福島第一原子力発電所 特定原子力施設に係る実施計画変更比較表（第Ⅱ章 2.11 使用済燃料プールからの燃料取り出し設備）

福島第一原子力発電所 特定原子力施設に係る実施計画変更比較表（第Ⅱ章 2.11 添付3 燃料取り出し用カバーの設計等に関する説明書）

福島第一原子力発電所 特定原子力施設に係る実施計画変更比較表（第Ⅱ章 2.11 添付 4-2 燃料取り出し用カバーの構造強度及び耐震性に関する説明書）

図 4-2 原子炉建屋オペレーティングフロア及び燃料取り出し用構台換気設備 概略構成図

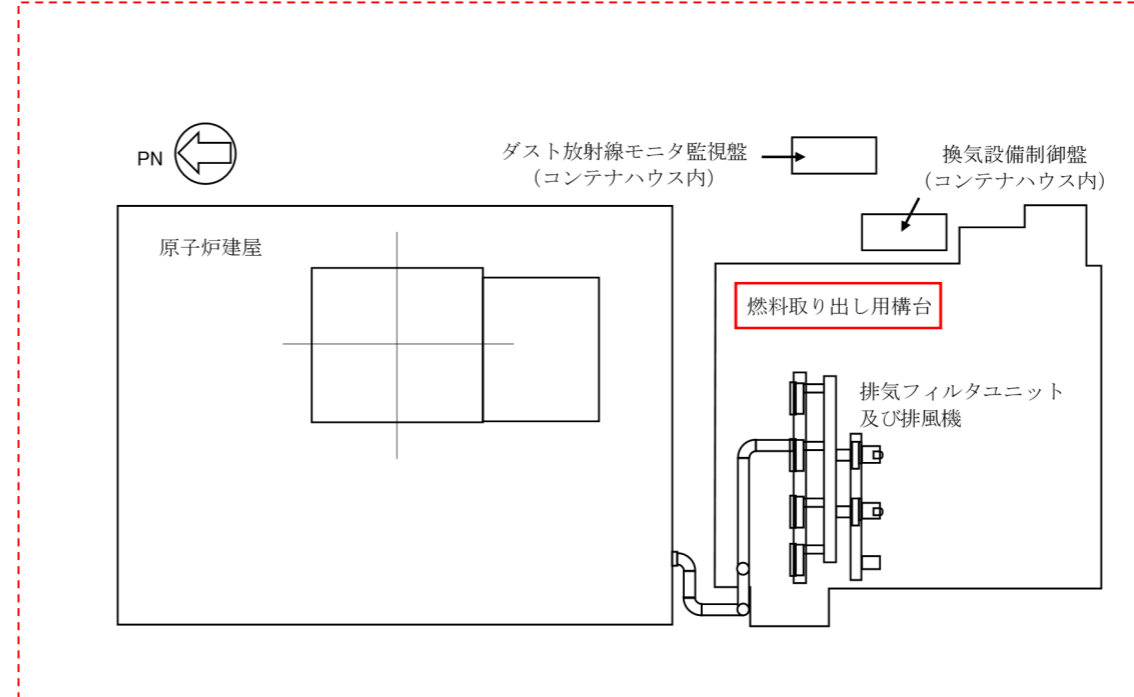
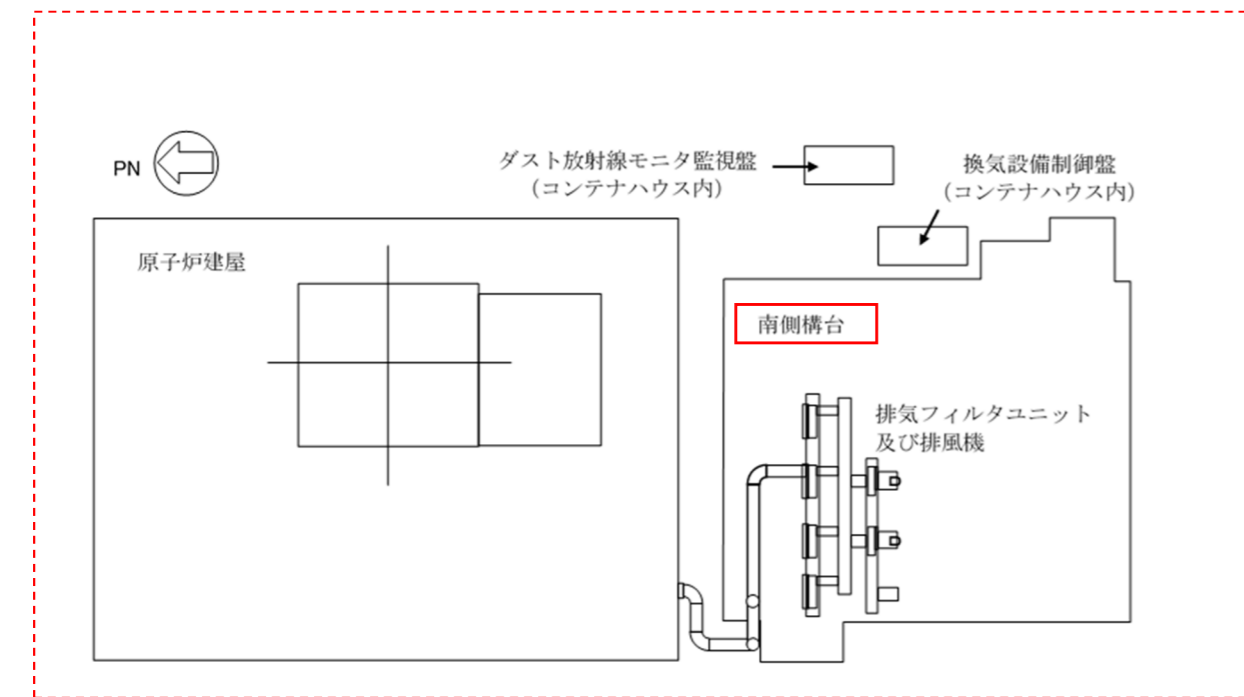
記載の適正化

図 4-4 原子炉建屋オペレーティングフロア及び燃料取り出し用構台換気設備系統図

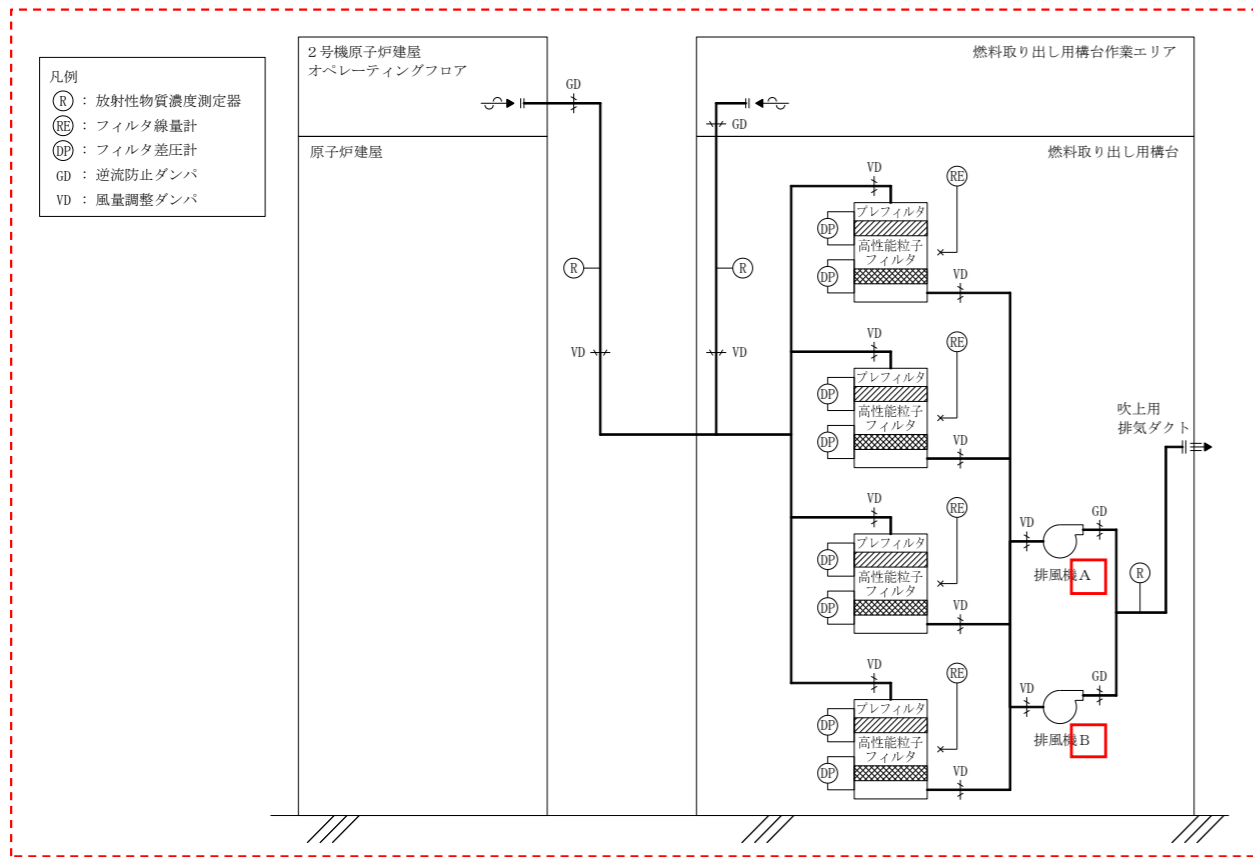
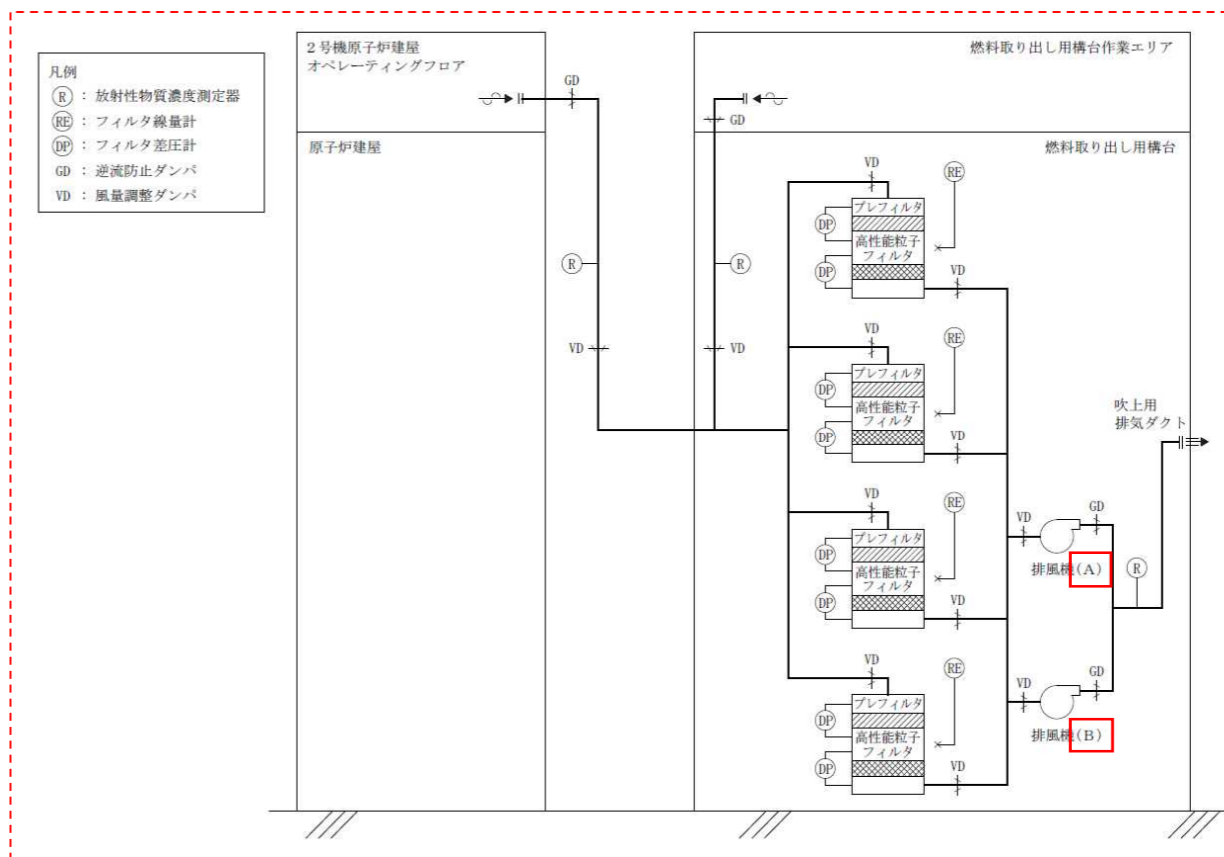
記載の適正化

図-2 サブドレン集水設備系統図 (1~4号機)

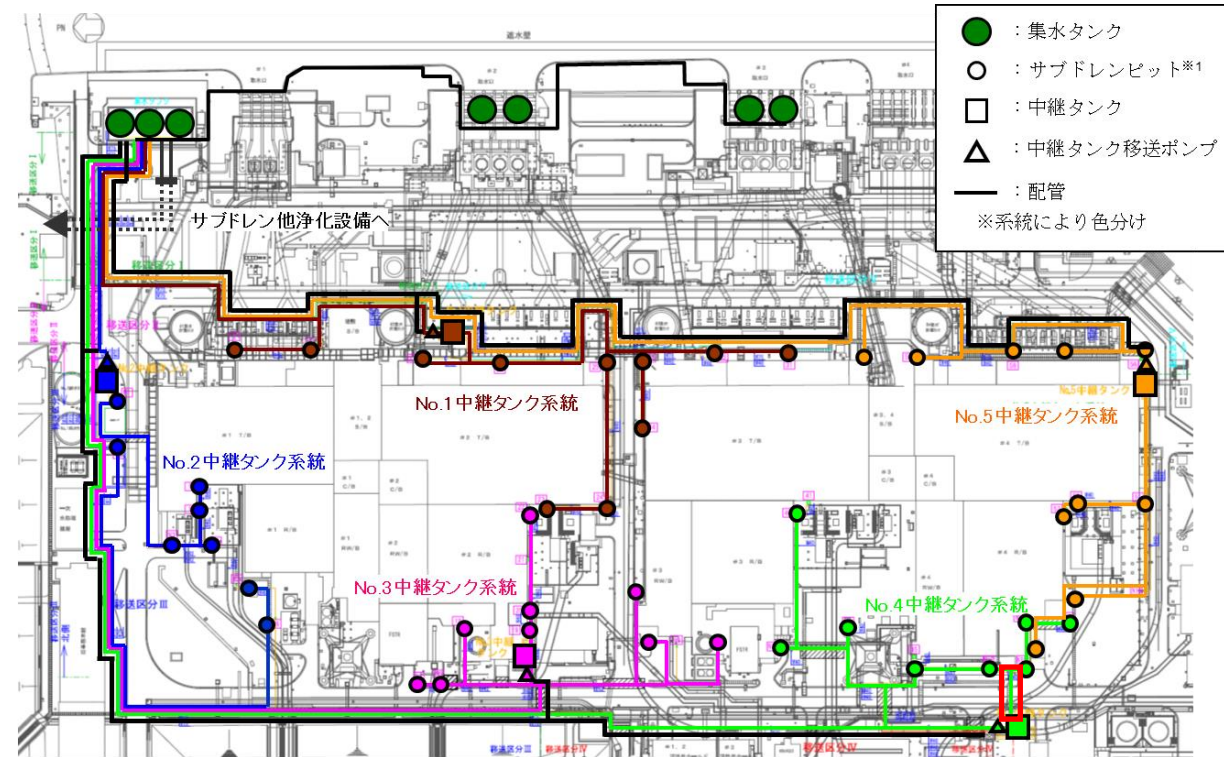
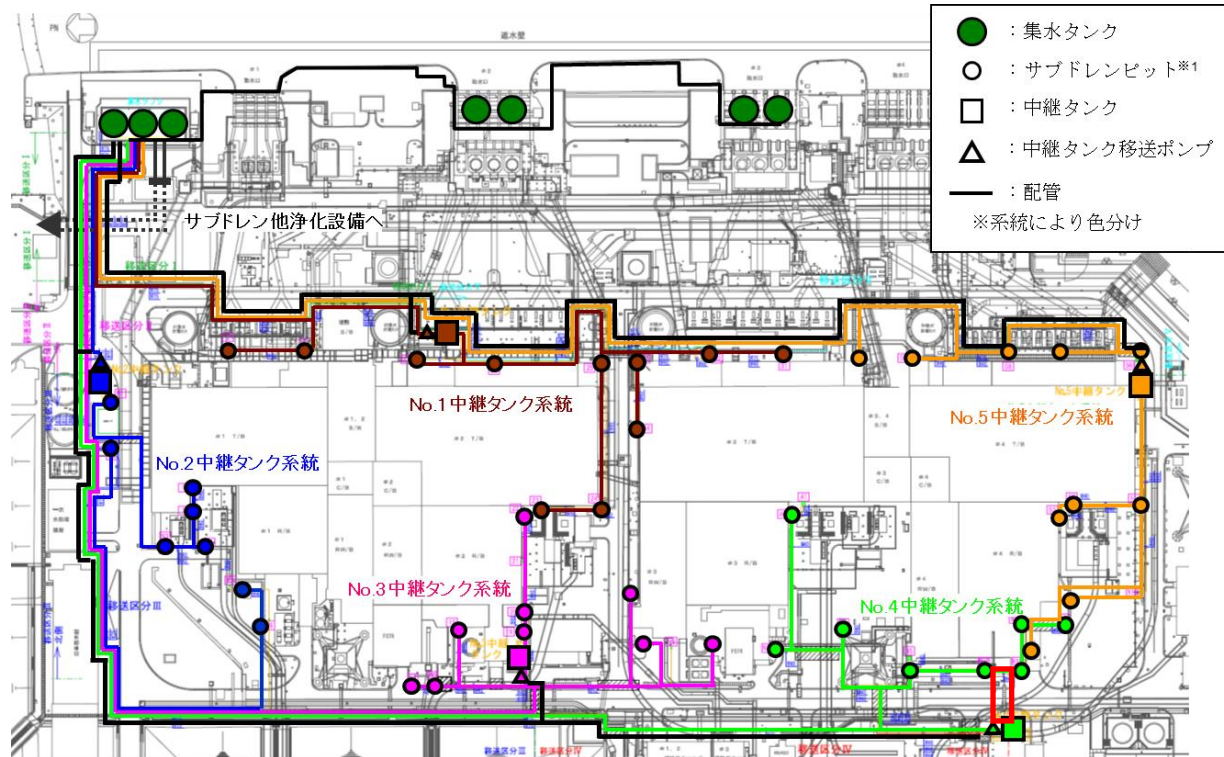
配管ルート及び配管構成の変更に伴いサブドレン集水設備系統図を変更
